志賀原子力発電所2号炉
敷地の地質・地質構造について

敷地内断層の活動性評価
(コメント回答)

2020年7月10日
北陸電力株式会社

敷地の地質・地質構造に関するコメント一覧(未回答分)

5.1 活動性評価の方針 -S-1-

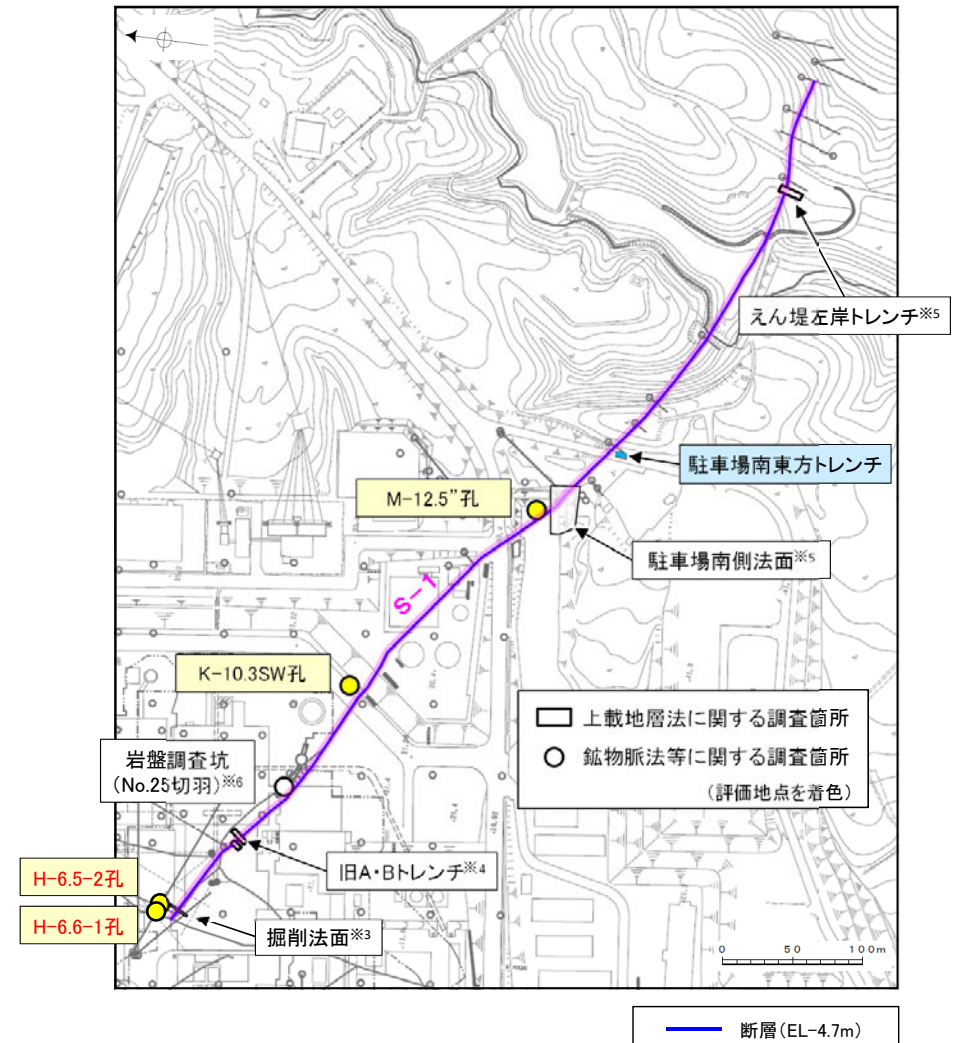
※1: S-1の旧A・Bトレンチより北西部において、新たなデータを追加して評価を行った(P.120~145)。 コメントNo.89

※2: S-1の最新ゾーンを横断する碎屑岩脈について、詳細な分析を追加実施し、形成過程の考察による年代評価を行った(P.51, 161~174)。 コメントNo.87

- 約12~13万年前以前に堆積した地層であるH I a段丘堆積物が分布する駐車場南東方トレンチにおいて、上載地層法による評価を行った。

- 4地点(H-6.5-2孔, H-6.6-1孔, K-10.3SW孔, M-12.5"孔)において、鉬物脈法等による評価を行った。
- 上記評価は、有識者会合により示された今後の課題③(P.439)にも対応するものである。

5.1 活動性評価の方針 -S-4-

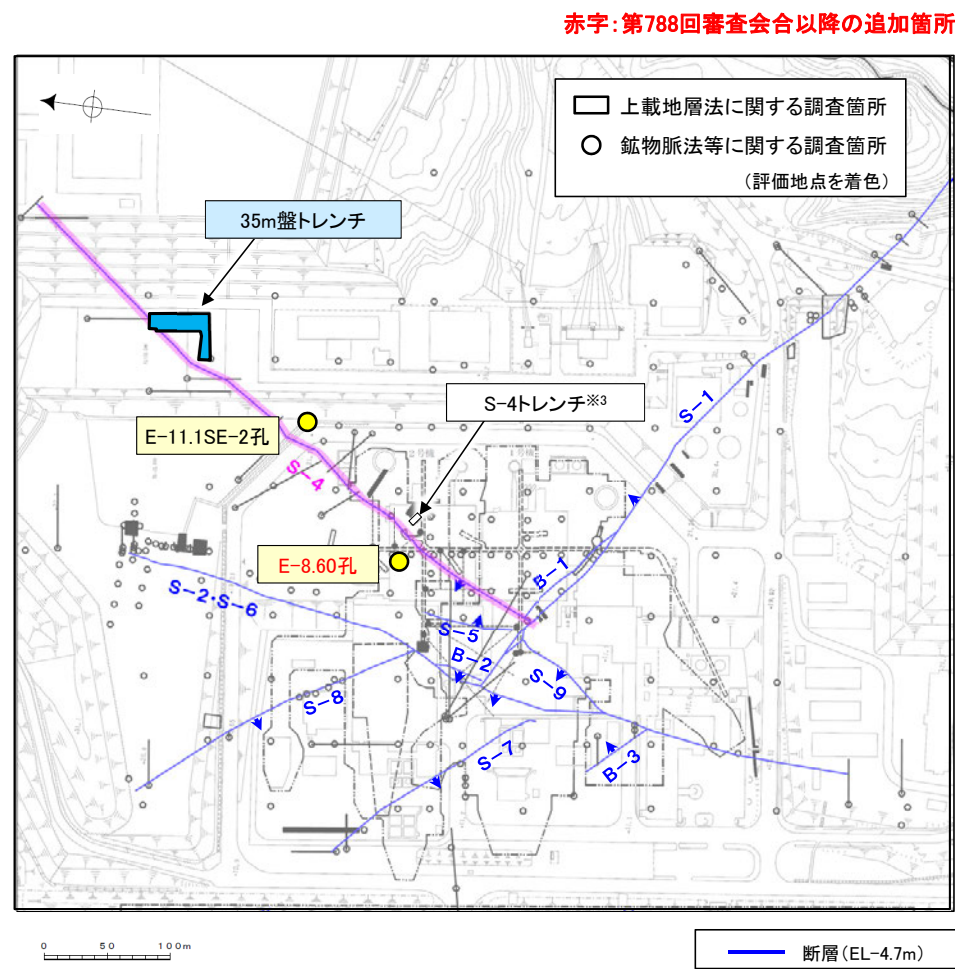
- ※1: 35m盤トレンチの堆積物について、周辺の堆積物の分布状況等を確認し、上載地層としての妥当性を確認した(P.357～364)。 コメントNo.90
- ※2: 35m盤トレンチで確認されたS-4に斜交する断層について、上載地層との関係及びS-4との交差部の状況の詳細な観察を行った(P.365～367)。 コメントNo.91

○約12～13万年前以前に堆積した地層であるH I a段丘堆積物が分布する35m盤トレンチにおいて、上載地層法による評価を行った。

○2地点(E-8.60孔, E-11.1SE-2孔)において、鉤物脈法等による評価を行った。

5.1 活動性評価の方針 –S-5, S-7, S-8, K-2, K-3, K-14–

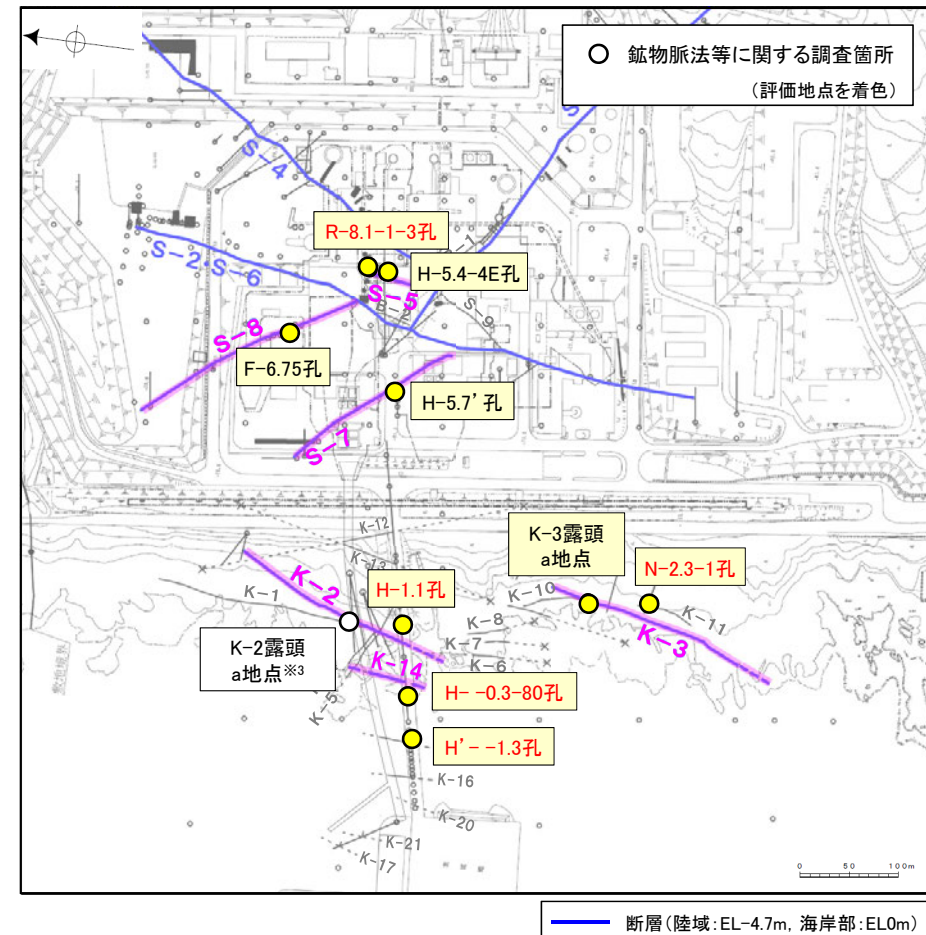
※1: 既往調査で粘土状破碎部が認められているS-5浅部において，新たなデータを追加して評価を行った(P.247～265)。 コメントNo.92

※2: K-2, K-3の活動性について，深部方向の延長部における新たなデータを追加して評価を行った(P.58～74, P.106～116)。 コメントNo.63, 65

第597回審査会合で提示したデータ。固結した破碎部を対象に評価を行っていたが，K-2の深部で粘土状破碎部が認められたことから(第849回審査会合で説明)，今回，粘土状破碎部が認められた地点(H-1.1孔)において，評価を行うこととした。

5.2.1(1-1)敷地で確認される変質鉱物の詳細確認 –EPMA分析, 断層間比較–

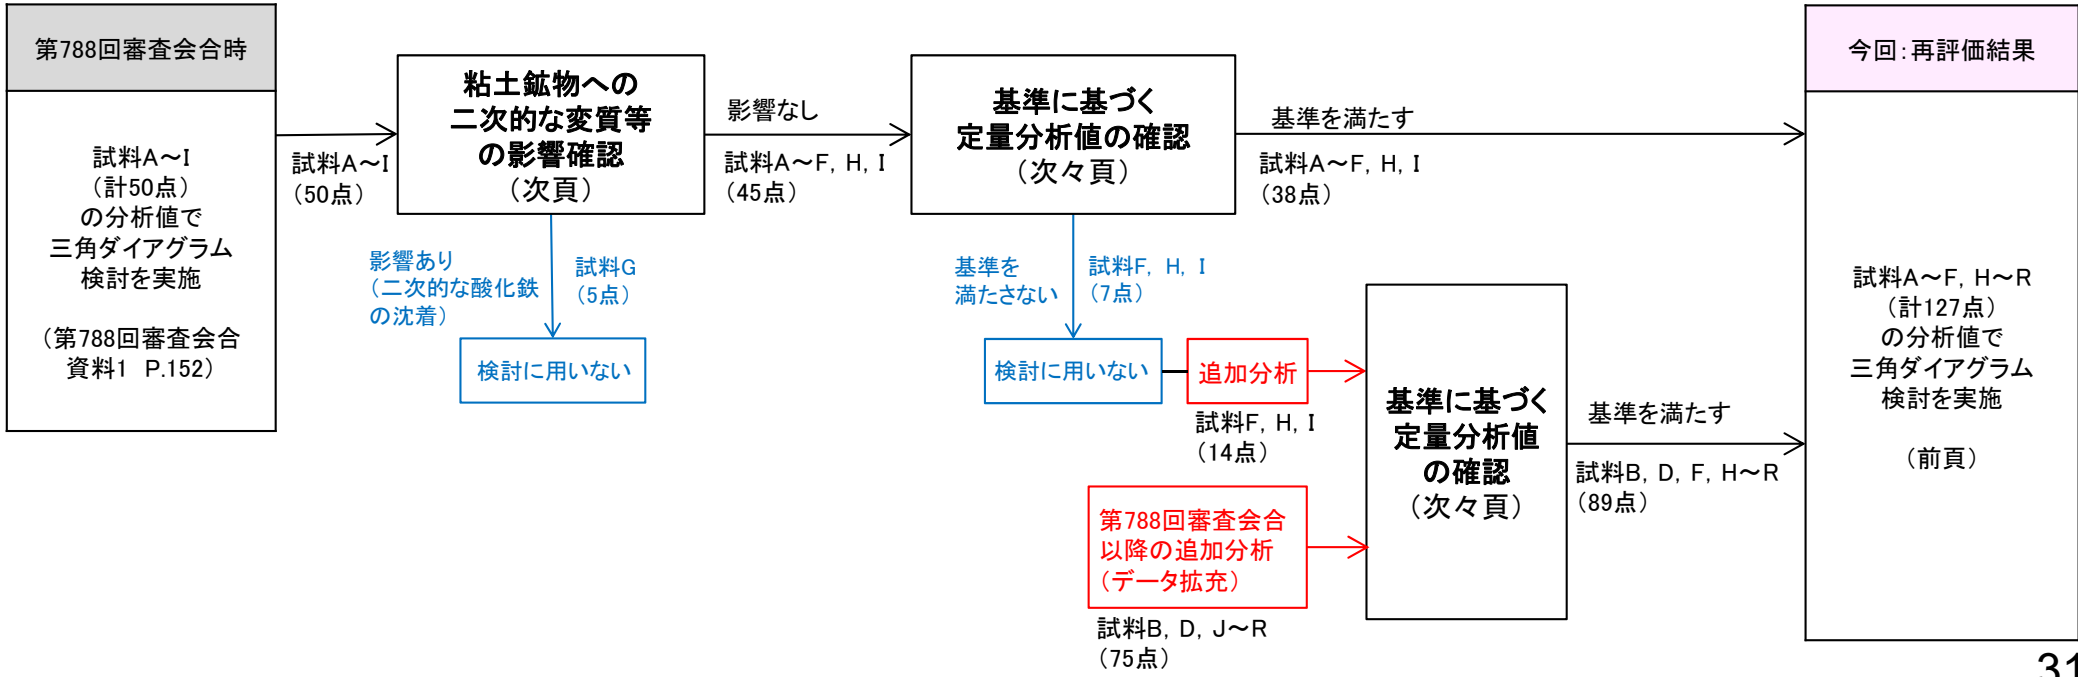
- 第788回審査会合時の粘土鉱物のEPMA分析値(試料A~I)の中には、一般の粘土鉱物に比べてTotalの値やFe(Fe_2O_3)の値が大きいものも含まれるため、分析値への二次的な変質や不純物等の影響を再確認し、三角ダイアグラム検討に用いる分析値を再評価した。
- まずは、分析に用いた全EPMA分析試料について、薄片写真や元素マッピング結果を再度確認し、薄片試料中の粘土鉱物への二次的な変質等の影響について再評価した(次頁)。その結果、試料G(F-6.8孔)は、粘土鉱物が二次的な酸化鉄の沈着の影響を受けていると考えられることから、三角ダイアグラム検討に用いないこととした。
- 次に、基準に基づき定量分析値への不純物等の影響を確認した(次々頁)。Totalの値と Fe_2O_3 の値に着目し、日本粘土学会編(2009)を参考に設定した基準(Totalの値70~90%かつ Fe_2O_3 の割合25%未満)を満たさない分析値(試料F, H, I)は、三角ダイアグラム検討の根拠として用いず、その分析位置周辺の各2点において追加分析を実施した。
- 試料F, H, Iの追加分析値及び第788回審査会合以降のデータ拡充を目的とした追加分析値についても、基準に基づく定量分析値の確認を行い、基準を満たすことを確認した計127点の分析値を用いて三角ダイアグラム検討を実施することとした。
- 以上のEPMA分析値の再評価の結果、第788回審査会合時と同様に、敷地の粘土鉱物の分析値はいずれも「I/S混合層」に分類された。

- 分析に用いた全EPMA分析試料について、薄片写真や元素マッピング結果から薄片試料全体の状況を再度確認し、薄片試料中の粘土鉱物への二次的な変質等の影響について再確認した。
- 再確認の結果、試料G(F-6.8孔)の粘土鉱物が、二次的な酸化鉄の沈着による影響を受けていると考えられるため、三角ダイアグラム検討に用いないこととした。

○設定した基準値を用いて定量分析値が不純物等の影響を受けているかを確認した結果、一部の分析値(7点)は基準を満たさず、不純物等の影響を受けていると考えられるため、三角ダイアグラム検討の根拠に用いないこととした。

○次に、根拠に用いない分析位置周辺でそれぞれ2点追加分析を実施した。これらの追加分析値(14点)について、値が基準を満たすことを確認したことから、追加分析値を三角ダイアグラム検討の根拠として追加した。さらに、第788回審査会合以降のデータ拡充を目的とした追加分析値(75点)についても、分析値が基準を満たすことを同様に確認し、合計127点の分析値を用いて三角ダイアグラム検討を実施した。
